POLITECNICO DI TORINO

Torino, 15 marzo 2018

OGGETTO: RELAZIONE DI CONGRUITA' RELATIVA ALLA VARIANTE STRUTTURALE AL P.R.G.C. DEL COMUNE DI CHIUSA DI SAN MICHELE.

Figura 2: Variazioni destinazione d'uso area 1

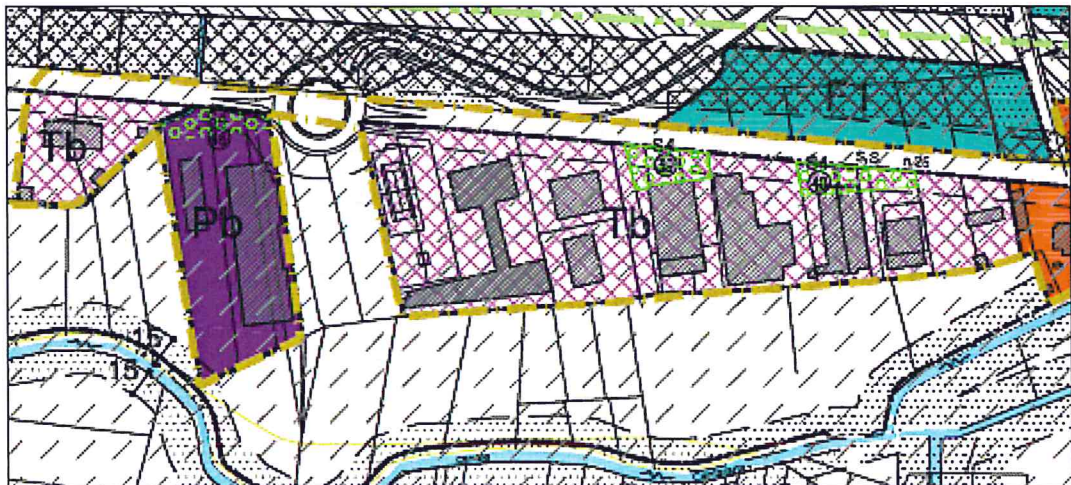
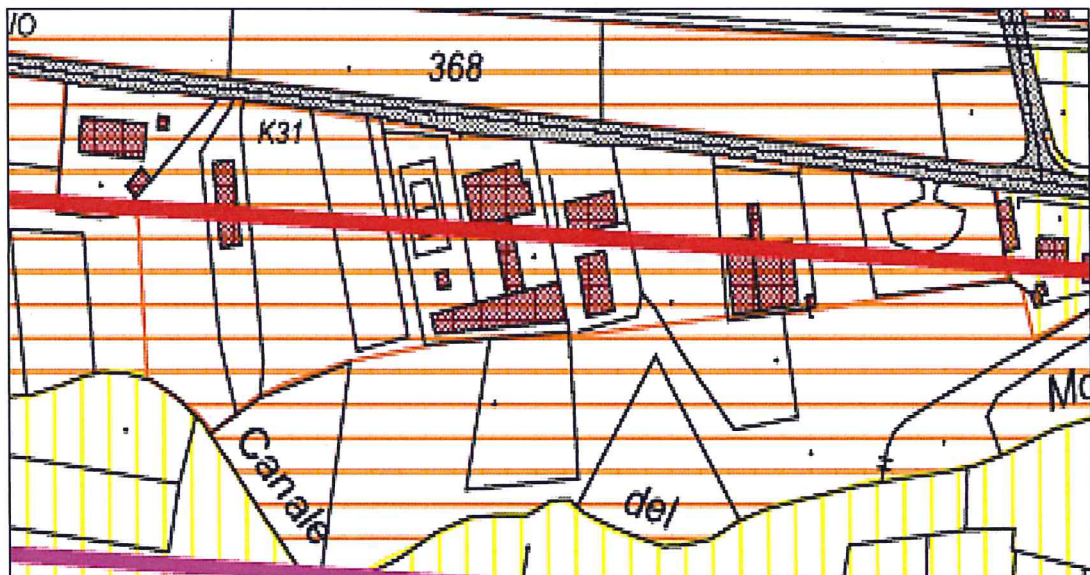
L'area artigianale - commerciale preesistente, D₃, è stata adesso definita come area produttiva esistente Pb (Fig. 2).

Non c'è interferenza con aree residenziali - abitative o comunque ricettori critici e nella parte frontale dell'area prevale l'impatto acustico della Strada Statale SS25 rispetto a quello delle sorgenti circostanti.

Tale variazione è congrua con la classificazione acustica preesistente (Fig. 3).

Figure 4: Variazioni destinazione d'uso area 2

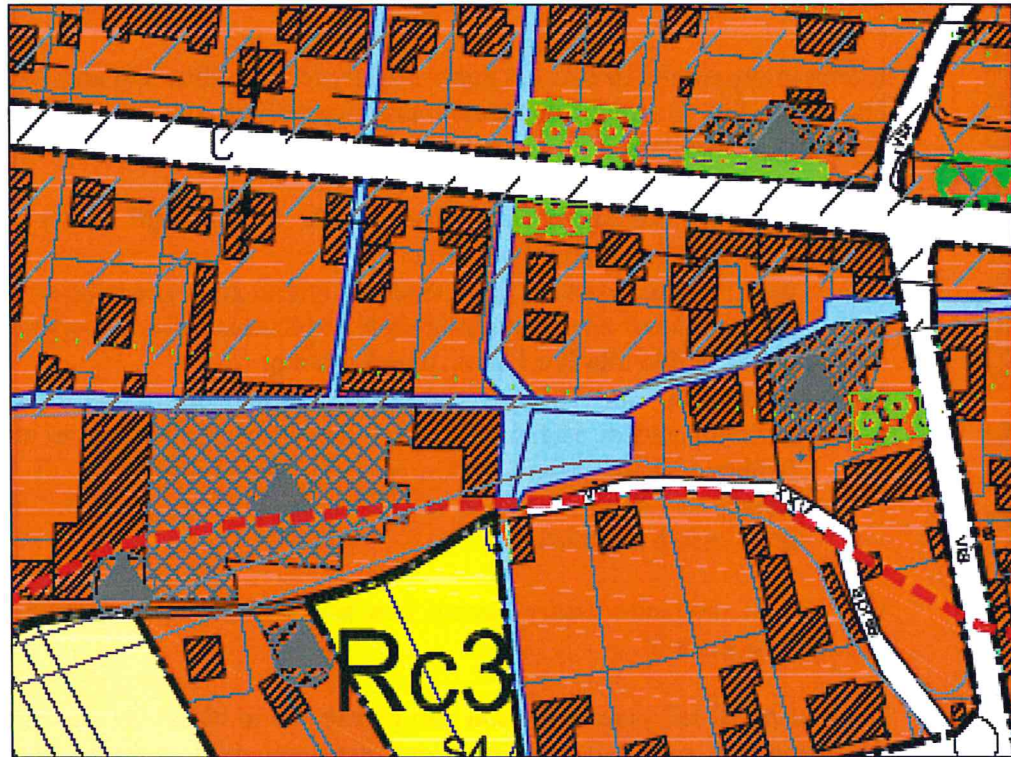
L'area in prossimità di Rc3, da zona industriale D₂ è diventata attività produttiva in zona impropria (Fig. 4). Anche due aree in prossimità di questa, rispettivamente a nord e a sud della Strada Statale SS25, sono rientrate in questa classificazione.

Dalle NTA proposte con la variante strutturale in esame, gli edifici presenti in tali aree devono rispettare prescrizioni particolari:

- per gli edifici esistenti appartenenti a questa zona che avessero esaurito gli indici, sono ammessi una - tantum limitati ampliamenti di sup. coperta nella misura max del 20% fino alla R.c.f. max. di 0,6 mq/mq.
- in caso di interventi per cambio di destinazione d'uso coerenti con l'area di insediamento di edifici esistenti, è prescritta la dismissione in sito a parcheggio pubblico di superficie pari a ½ della nuova superficie di vendita. La quota rimanente (30%) relativa ai servizi ex art. 21, 1° c. punto 3, L.R. 56/77 e s.m.e.i., potrà essere monetizzata.

Tali vincoli dovranno essere assunti con atto d'impegno unilaterale ex art. 49, 4° c., L.R.56/77 e s.m.e.i.

Nel rispetto di tali vincoli la zona può permanere in classe 3 (Fig. 5) o, in un eventuale rifacimento di piano di classificazione acustica, migliorarsi in classe 2 residenziale previo studio di clima acustico.

Per questo la variante per l'area 2 è congrua al P.C.A. vigente.

Figura 6: Variazioni destinazione d'uso area 4

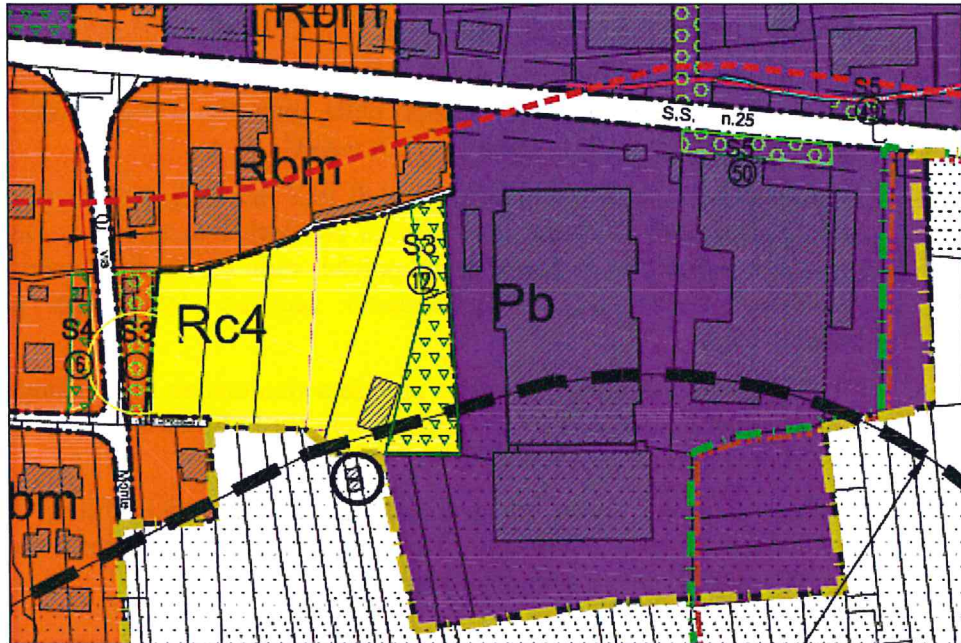
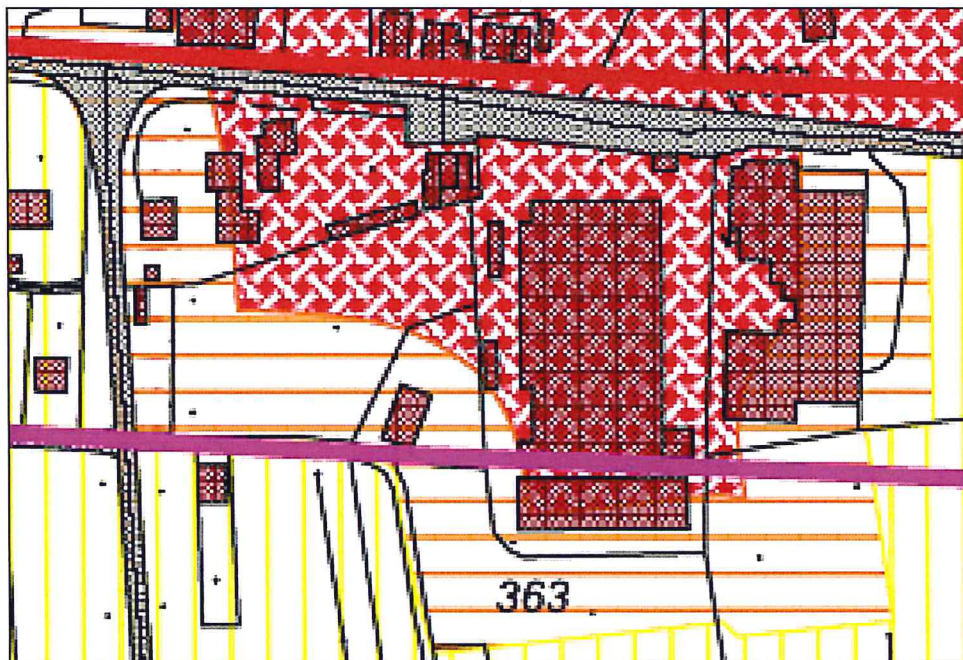
Nella variante strutturale proposta si è data risoluzione alla incongruità formale: infatti l'area industriale D_{1b} ad ovest dell'incrocio tra la SS25 e via Monte Pirchiriano è stata trasformata in area residenziale Rbm.

Anche l'area che prima era destinata a nuovi impianti edilizi, C_{n1} , è diventata area residenziale di completamento, Rc4, mentre l'area compresa tra essa e via Monte Pirchiriano è diventata area residenziale Rbm (Fig.6).

Questa modifica, dando atto dell'attuale condizione residenziale della zona, permette di adeguarsi anche formalmente alle classi 'residenziali' 2 e 3 presenti (Fig. 7) apportando una miglioria al P.R.G.C. rispetto al P.C.A. vigente.

Si suggerisce, nell'adeguamento del P.C.A. a variante P.R.G.C. approvata, di estendere la parte in classe 3 sino al confine con Pb e lungo tutto il limite tra esso e Rc4.

Figura 8: Variazioni destinazione d'uso area 5

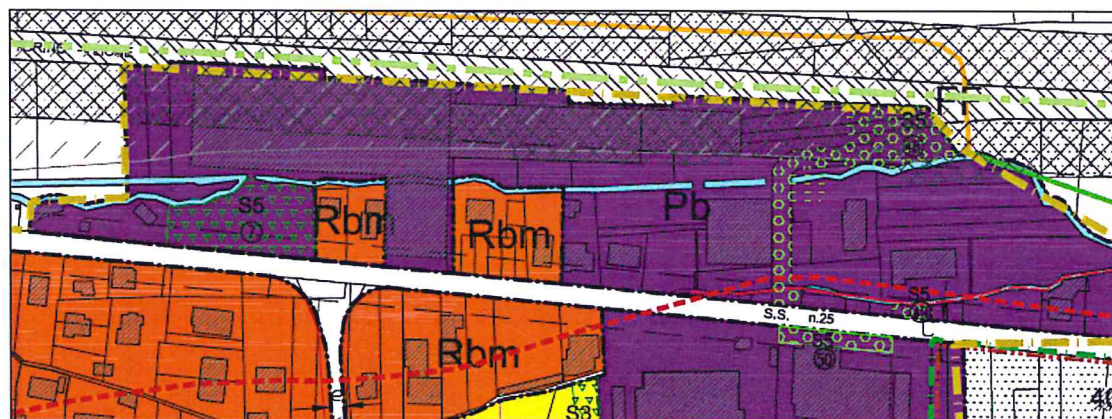
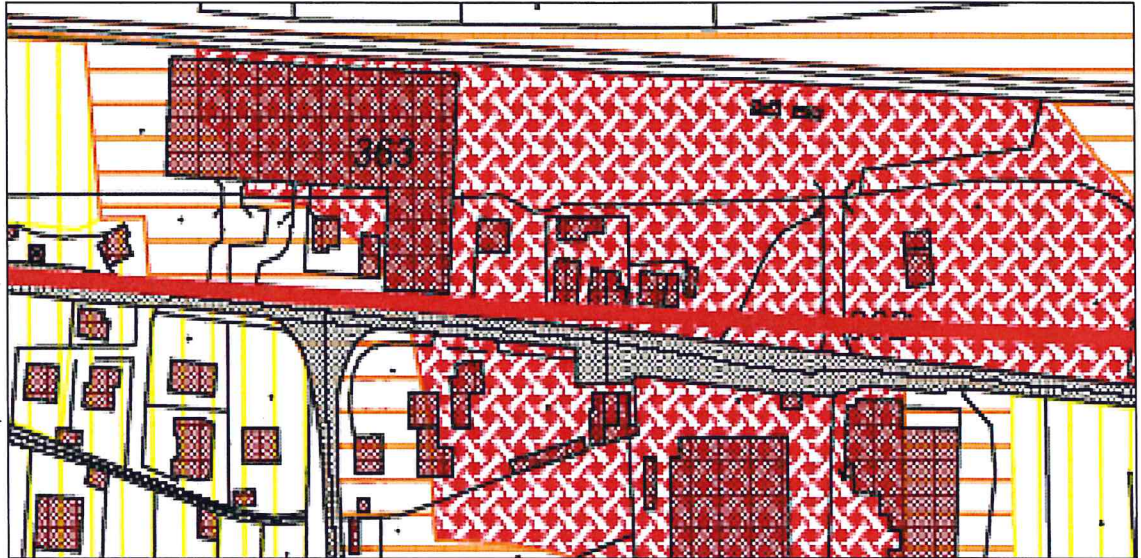
L'area a nord dell'incrocio tra la SS25 e via Monte Pirchiriano classificata precedentemente come zona industriale D_{1b}, oltre ad essere stata allargata verso ovest, comprende adesso due zone residenziali Rbm (Fig. 8).

Per ciò che concerne l'area più ad est, tenuto conto della sua dimensione ridotta, si prende atto della miglioria dal punto di vista formale della destinazione d'uso, ma si reputa congruente la classe 4 vigente nella quale è inserita (Fig. 9) poiché si tratta di edifici circondati da un contesto produttivo.

Diversa situazione si rileva per l'area Rbm più ad ovest: la variante del PRGC riconosce correttamente la presenza di edifici residenziali, che risultano ad ovest ed a nord confinanti con l'area Pb, ma limitrofi ad est e a sud con aree a servizi e residenziali consolidate.

La presa d'atto della presenza ad ovest della predetta area Rbm, di un'area 'per servizi in progetto e di una adiacente area 'a terziario - artigianato' (costituita da una stazione di servizio e da un'area di ristoro), è corretta rispetto alla condizione acustica della zona. Tali aree però devono sottostare ai criteri della classificazione acustica e rispettare gli attuali limiti e vincoli esistenti nel PCA corrispondenti alla classe 3 per la prima e alla classe 2 per la seconda. In rispetto dei limiti di zona è possibile e congruo con la gestione acustica del territorio poiché l'area destinata a terziario - artigianato sia costituita da una piccola attività commerciale asservita alla struttura urbana.

Per tale zona quindi, la variante proposta nel P.R.G.C. rispetto al P.C.A. vigente risulta congrua la classe 3 esistente.

Nel complesso tutte le varianti all'area 4 proposte nella variante strutturale del PRGC presentano congruità con il PCA vigente.
